RC-K3X-200HJ RC-R30-001

取扱説明書追加資料

RC-K3X-200HJ RC-R30-001

株式会社メトロール

■結線図

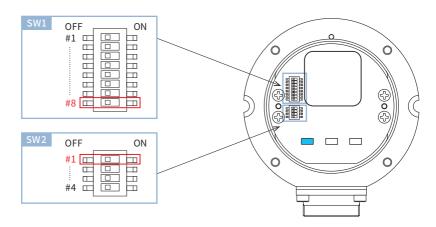
1-1. レシーバ用ケーブルのシールド線の接地

… 追加箇所

※注…… Machine groundはケーブルのシールド線です アースまたはマシンの金属ボディに適切に接続してください

■結線図

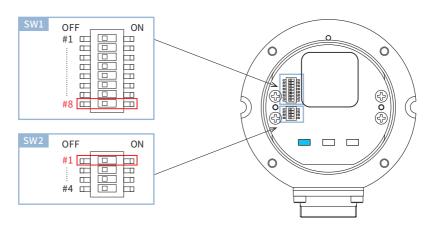
1-1. レシーバ用ケーブルのシールド線の接地

… 追加箇所

※注…… Machine groundはケーブルのシールド線です アースまたはマシンの金属ボディに適切に接続してください
